充電部保護カバーユニット材料変更のお知らせ

ご愛用いただいております、UN-CZ2200/CZ3000 形 充電部保護カバーユニットの材料変更をお知らせ致します。

発行 日付	2020 年 9 月	件 名	充電部保護カバーユニット 材料変更のお知らせ	三菱電機株式会社 名古屋製作所 可児工場 〒509-0249 岐阜県可児市姫ヶ丘 3-5 TEL (0574)61-1952
----------	---------------	--------	---------------------------	--

図 1. UN-CZ2200 形 外観写真 (代表機種)

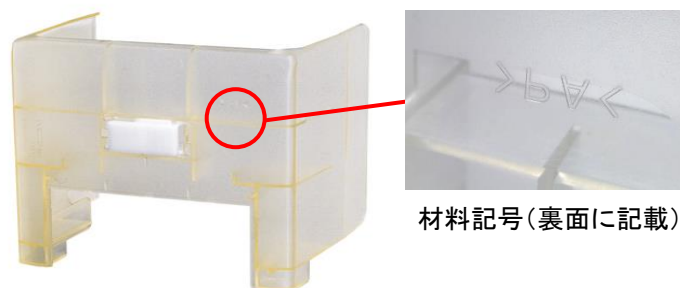
変更内容	変更前	変更後
材料(注 1)	PA(ポリアミド)	PC(ポリカーボネート)
同梱物	シリカゲル同梱有り	シリカゲル同梱無し
材料記号	>PA<	無し

注 1. 材料変更はカバー部分のみとなります。製品中央のストッパーに変更はありません。

注 2. PC は吸湿性の低い材料であるため、シリカゲル(乾燥材)の同梱を廃止します。

注 3. 形状の変更はありません。

※シリカゲルの有無, 材料記号「>PA<」の有無にて識別
